„ZMĚNOVÝ LIST“ č. 1

Projekt : " Výstavba nadzemních koridorů ve Slezské nemocnici v Opavě, p.o."

ZL 01 - ROZŠÍŘENÍ ZÁKLADŮ

Půdorys upravených základů koridoru

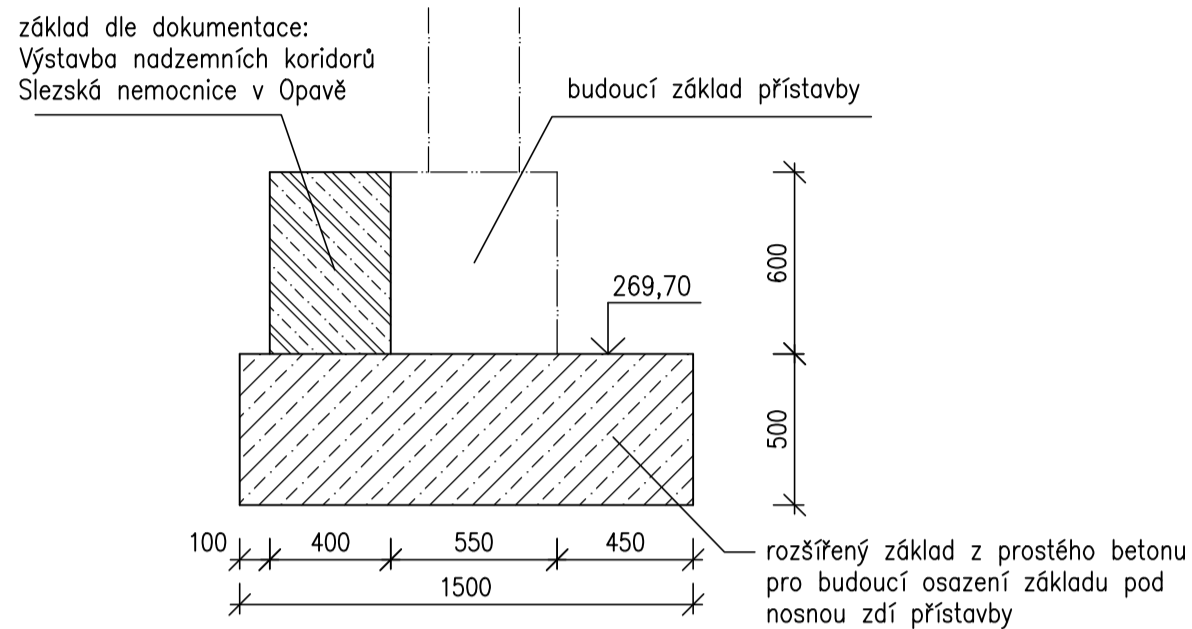
Jedná se o náklady spojené s rozšířením základových pásů u pavilonu S.

Z důvodu plánované budoucí stavby „ Infekční JIP “ je potřeba rozšířit a částečně prohloubit základový pás v osách 5F-5G.
